改善措置事項説明図

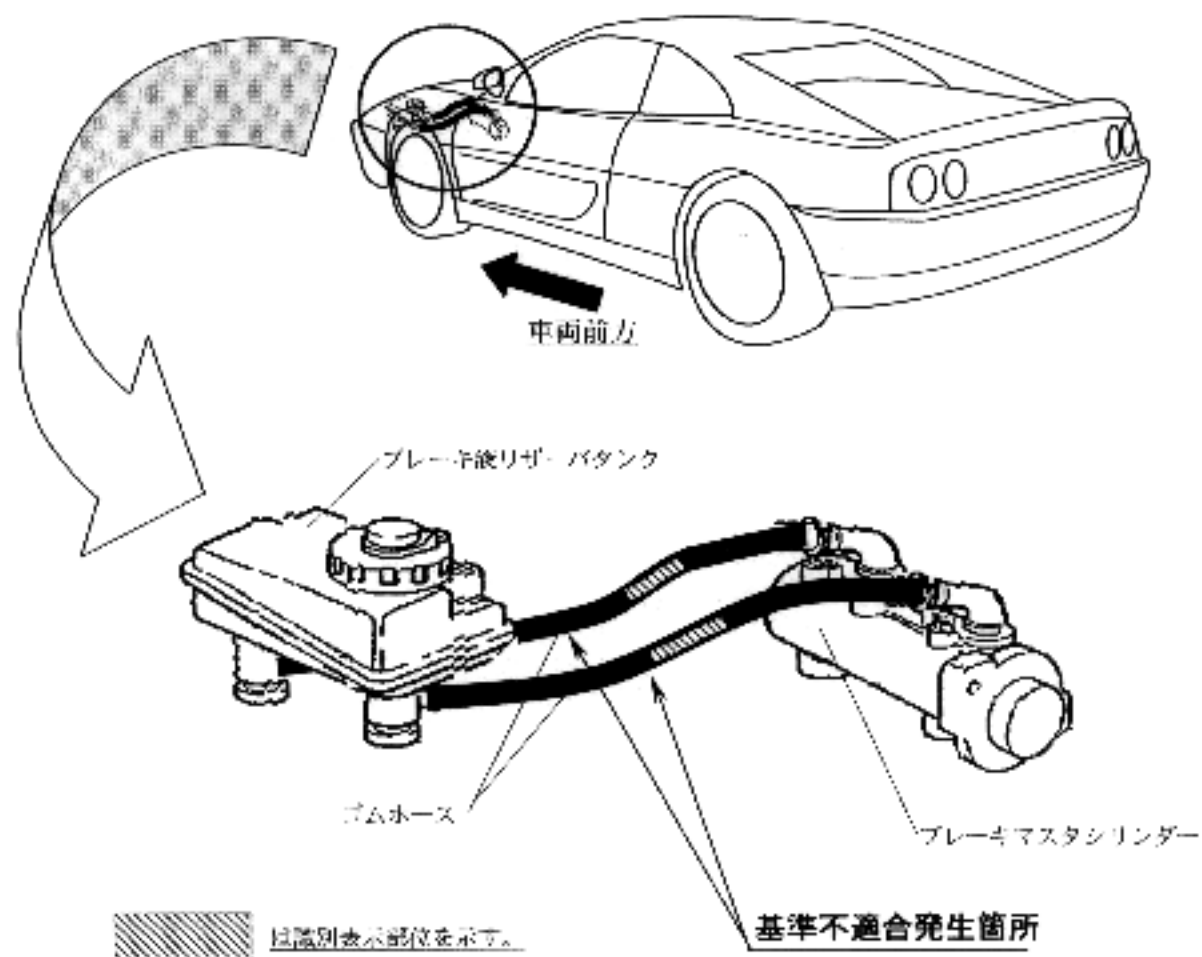
制動装置において、ブレーキマスタシリンダーとブレーキ液リザーバタンクを接続するゴムホースの材質が不適切なため、そのまゝの状態で使用を続けると当該ゴムホースがブレーキ液に浸食され、最悪の場合、ブレーキ液が漏れて制動力が低下するおそれがある。

全車両、当該ゴムホースを点検し、B5 T&A 123以外の識別表示のあるホース及び識別表示の判読ができないホースについては B5 T&A 123の識別表示のある良品と交換する。
